# 信濃川発電所宮中取水ダム魚道構造改善検討フォローアップ委員会

## 第3回委員会

## 第2回委員会における議事要旨とその対応

# 第3回委員会の概要について

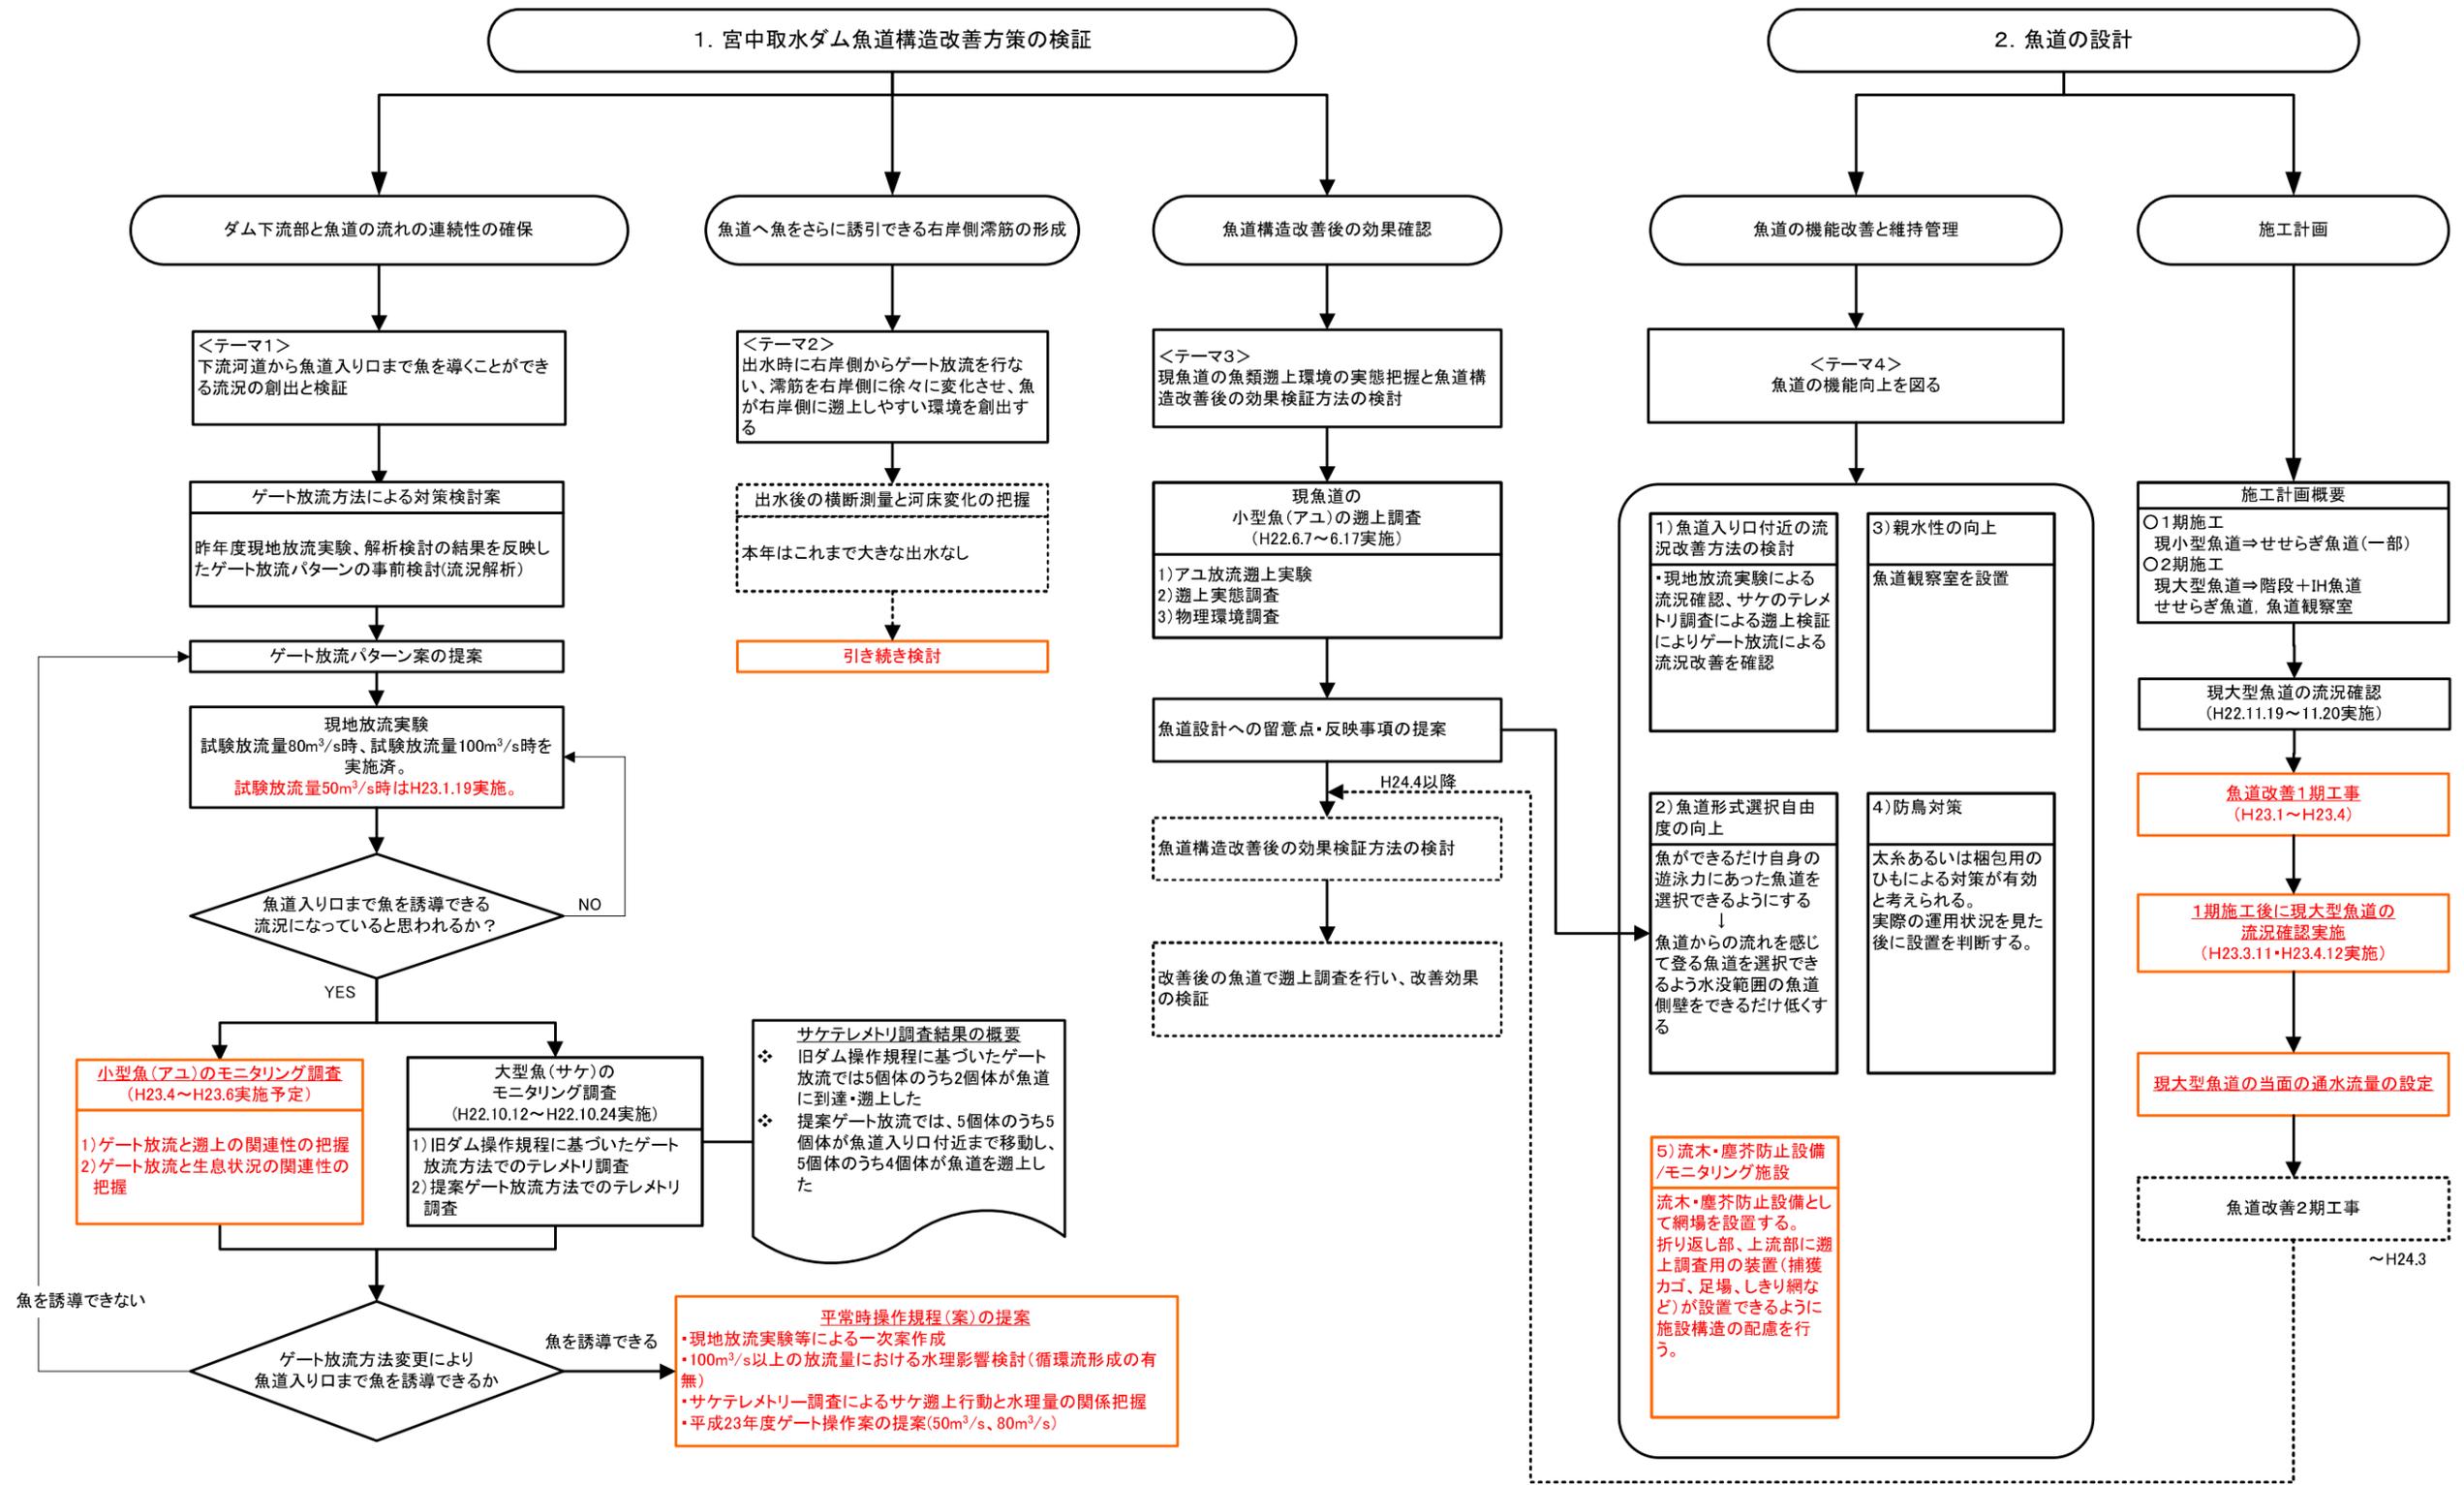
項目	議事要旨（発言要旨）	事務局の対応/対応状況	備考
<p>【1】 宮中取水ダム魚道構造改善方策の検証について</p>	<p><b>ダム下流部と魚道の流れの連続性の確保</b></p> <p>浅枝委員) 平常時ゲート操作流量の200m<sup>3</sup>/sの議論にも、恐らく重要になってくると思いますが、現地放流実験時の流れのパターンは少なくとも気泡の筋などで分かりますので、第1回委員会で示された計算結果における流速が実際に観測した流れのパターンと合っていれば、川の中の流れの流速が分かります。</p> <p>次に、せっかくテレメトリーでこれだけ調査されたのだから、魚の行動パターンと計算から出ている流速分布を比較してみてください。なぜこういった行動に彼らは出たのかということがかれば、恐らく流況が例えば200m<sup>3</sup>/sになったときの魚の行動予測ができるということになるのではないかと思います。詳細な流れの情報は計算結果しか分からないので、それがある程度精度があるということになれば、もう少し詳細な検討ができると思います。</p> <p>事務局) 大きな放流量でどういったゲートの開け方にすればよいのかということは今後想定していく必要があると思いますので、今後検討していきたいと思っています。</p>	<p>&lt;【資料5】で現在までの検討結果及び今後の方針を報告&gt;</p> <ul style="list-style-type: none"> <li>○ 50m<sup>3</sup>/sの現地放流実験を実施し、第2回委員会時に選定したゲート放流方法の妥当性確認を行いましたので報告いたします。</li> <li>○ 現在の流況解析モデルを最新の地形データで更新し、検証したモデルを用いて、100m<sup>3</sup>/s～300 m<sup>3</sup>/s時の流況解析を実施した結果を報告いたします。</li> <li>○ 昨年秋に実施したテレメトリー調査時の遡上経路と水理計算により再現した流況の重ね合わせにより、水理量とサケの遡上行動との関係について整理を行いましたので、報告いたします。</li> </ul>

<p><b>改善後の効果確認のための現況魚道における魚類遡上調査</b></p> <p>井口委員) これだけの数のアユを放流して、上ってきたのが大型魚道で1.8%、小型魚道で8.3%のような状況はちょっと通常じゃ考えられないような気がするんですが、何が原因なのか、もちろん調査日数の関係もあるだろうし、流量、流速の問題、水温の問題もあると思いますが、どのようにとらえていますか。</p> <p>事務局) トラップに入った個体というのは魚道を遡上する意欲のあるアユではないかと考えております。アユのヒストグラム分布を見ると、60～65mmぐらいのところが一番小さな体長になっていますので、今回放流したサイズのアユは（現在の宮中取水ダムの魚道を）遡上しにくい現状にあると受けとめています。ただ、調査日数の問題や、流速の問題もありますので、各委員のアドバイスをいただきたいと思っております。</p> <p>長谷川委員) 放流した中間育成のアユは非常に遡上率が悪いというか、余り遡上能力がよくないということが一つの原因ではないかと思います。また、天然遡上のアユも非常に数が少ないのは、多分時期的なものだと思います。6月頃は、ほとんど天然アユの遡上時期が終わっていますので、魚道を遡上した天然アユは宮中ダム下流で定着していない個体が上ってきた個体であり、その結果遡上個体数が少ないのではないかと考えられます。</p> <p>さらに、今回の調査では池で育成していたアユをすぐに河川に放流したために、アユの生息環境が急に変化したという問題もあります。川の状況になれるまではある一定の時間が必要であったのではないかと、すなわち、もし数日間その川の中にいれば、遡上がもう少しよくなったのではないかと、今後放流のプロセスをもう少し検討すれば、より自然に近い結果が出るのではないかと思います。</p> <p>山田委員) 確かに人工のものは、一般的に遡上の能力が低いというものがあります。それから、恐らく遡上の調査をした段階では、もう天然で遡上するものはそれぞれ自分の生息域に行って動かない状況になっていたんじゃないかなというふうにも見えています。</p> <p>本間委員長) 今回の試験は、今まで考えられていたよりも信濃川本川の天然アユの遡上というのは上流のほうまで行けるということがわかっただけでも非常に有効だったと思いますし、今回足りないところは次年度以降、来年の4月から6月のあたりに、補充調査をしてしっかりと確かめる必要がありますね。</p> <p>長谷川委員) 大型魚道では側壁側での遡上が多かったとありますが、このことは今後魚道の改修や新たに魚道をつくる時にはヒントになるのではないかと思います。魚道を大きくするというと、どうしても幅が広い大きい魚道にするということになりますが、大きい魚道でも側壁側を上ったのが多いということになると、逆に幅よりも長さを大きくしたほうが（横長プールよりも縦長プールにしたほうが）上りやすい魚道になるのではないかと思います。</p> <p>事務局) 今回、大型魚道についてはアイスハーバー型に変える予定であり、越流部が両側にある形態でウイン</p>	<p>&lt;【資料5】で来年度の調査計画(案)を提示し、内容について指導・助言を頂く&gt;</p> <ul style="list-style-type: none"> <li>○ 昨年6月に実施した現況魚道におけるアユ等の遡上調査結果と調査実施上の問題点・課題及び各委員の御指摘や、他の調査事例等をふまえながら、本年度(平成23年度)の調査計画(案)を作成したので、御指導をお願いいたします。</li> </ul>

【2】	魚道機能の向上		
魚道の設計について	<p>長谷川委員) 29ページの防鳥ネットの件ですが、水没すると想定される場所は太糸による防護、それ以外はネットということになっています。まず、太糸による防護は経験的には非常に効果があります。また、太糸についてはサギなどが入る可能性があるため、水面と太糸を張る面との高さ等を検討する必要があると思います。</p> <p>さらにネットのほうですが、非常に雪の対策が大変です。それで、もしこの太糸による対策の効果があるのであれば、全面この太糸でもいいのではないかと考えていますので、しばらくの間は実証実験をやってみるということが必要ではないかと思えます。まず、ネットが雪に対してどの程度耐久性があるのか、今年の冬に少し実証実験をしてみるといいのではないかと考えています。</p> <p>事務局) ネットの必要性も含め、実際使用開始してみたらある程度具体的な課題になっていくものもあると思いますので、現段階ではこのレベルの検討とし、今後、例えばネットは課題が多いということであれば検討から外していくことも含めて防鳥対策を具体化していきたいと思えます。</p>	<ul style="list-style-type: none"> <li>○ 魚道の運用開始後に、現場の状況を勘案しながら防鳥対策の具体化を図ってまいります。</li> </ul>	
	<p>浅枝委員) せせらぎ魚道の役割は、基本的には川の浅瀬の部分という役割になります。川の浅瀬というのは自然の川でも、場合によるとアオサギなどいたりするので、例えばそういう大型の水鳥の生息を許容するというのも一つのやり方ではないかという気がします。</p> <p>ただ、そのときに一番重要なことはどういった施工業者がこれをやるかということなんです。今、自然再生型の工事をやれる業者はほとんどいません。施工監理が非常に重要になりますので、ぜひいい施工業者を選んでやっていただければと思います。</p> <p>事務局) 緩やかな流れを設ける必要のあるところについては、ある程度人工的にならざるを得ませんが、基本的には置き石の状態となりますので、自然の遷移にまかせるという形も考えられますし、保守管理上や親水性の観点からの要求もあると思われるので、使いながら折り合いをつけて、最終的にでき上がったものが最も自然な形のものになるのではないかと考えております。</p> <p>本間委員長) 置き石の大きさや配置のしかた等が関係してくるし、結果としてハゼ等が隠れる場所があればそれはよろしいわけだし、まずは施工してみて、状況を把握しながら改良していくという方針にしたらどうか。</p>	<p>&lt;【資料5】で報告&gt;</p> <ul style="list-style-type: none"> <li>○ 越流部となる隔壁以外は石を固定しない設計とし、施工者と試験施工を通して考え方に遺漏がないよう注意して施工いたしました。</li> <li>○ 今後、状況をみながら、石の大きさや配置等、状況をみながら改良してまいります。</li> <li>○ プール間の石は、修正することも可能ですので、ご意見をいただければと思います。</li> </ul>

項目	議事要旨（発言要旨）	事務局の対応/対応状況	備考
	<p data-bbox="492 260 596 289"><b>施工計画</b></p> <p data-bbox="463 298 997 327">酒井信濃川河川事務所副所長（清水委員代理）</p> <p data-bbox="596 333 1733 436">現在の魚道は大型、小型があって、工事期間中は一部機能しない魚道が必ず出てきますが、それを回避しなければならない時期というのがあるのでしょうか。それとも1年だけなので問題ないというのか、その点はどのようにお考えですか。</p> <p data-bbox="463 443 1733 546">本間委員長) 工事ができるだけ遡上期とか降下期にかからないようにするという対策は必要であり、その点について配慮して頂きたいと思う。時期については漁協からお聞きになれば例年の状況は大体わかると思いますから、検討してください。</p> <p data-bbox="463 552 1733 682">事務局) 両方の魚道が通水停止している状態を避けるために、大型魚道に通水することや、通水開始をサケの稚魚の降下期よりも前にする、というようなイメージで考えておきまして、両方使用停止になる時期は、サケの遡上期とされている時期の後とし、短期間ではありますが、まとめて工事を実施することによって一気に終了し、翌年度には改築した魚道を運用したいと考えております。</p>	<p data-bbox="1762 298 2012 327">&lt;【資料5】で報告&gt;</p> <p data-bbox="1762 333 2475 401">○ 今年の工事実施状況と今後の施工予定について報告いたします。</p>
